He 移送管の製作に関するコメント

基礎工学部 天谷 喜一 (豊中 4678)

図 1

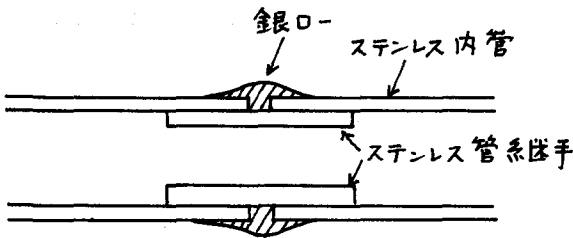
No. 34 (1981年4月)で「簡易型液体ヘリウム移送管の製作」について書いた。結論から先に述べると、その製作手順通りに作った移送管は旨く働かない。我々の試作品は thermal oscillation によると思われるトラブルにより甚だ不安定であった。原因は、製作手順①の内容の「継ぎ」にあった。即ち、全く同じ長さ(各1.75 m)のステンレス管2本を図1のように「内継ぎ」をすると、継ぎ目を節とする様な共振が極めて起りやすいと、(今では)考えられるのであるが、実際そうであつたらしく、いずれか片側の管を10 cm ばかり短かく切って非対称性を与えた結果、移送は極めて快調となった。
